Европейская экономическая комиссия
Комитет по внутреннему транспорту
**Всемирный форум для согласования правил
в области транспортных средств**
**Рабочая группа по вопросам освещения
и световой сигнализации**
Восемьдесят вторая сессия
 Женева, 22–25 октября 2019 года

**Доклад Рабочей группы по вопросам освещения
и световой сигнализации о работе ее восемьдесят
второй сессии**
Содержание

Рис. А3-Х

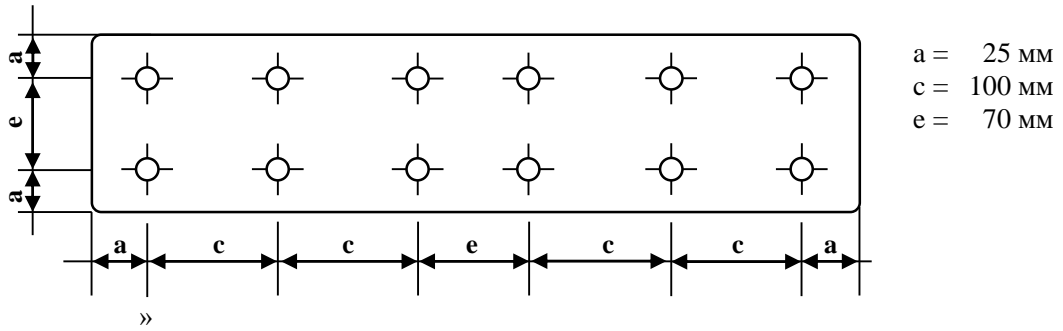
Приложение 3, пункт 3.2, рис. А3-Х изменить следующим образом:

«3.2 Категория 1b – широкая табличка (520 x 120 мм)

Точки измерения для таблички размером 520 x 120 мм
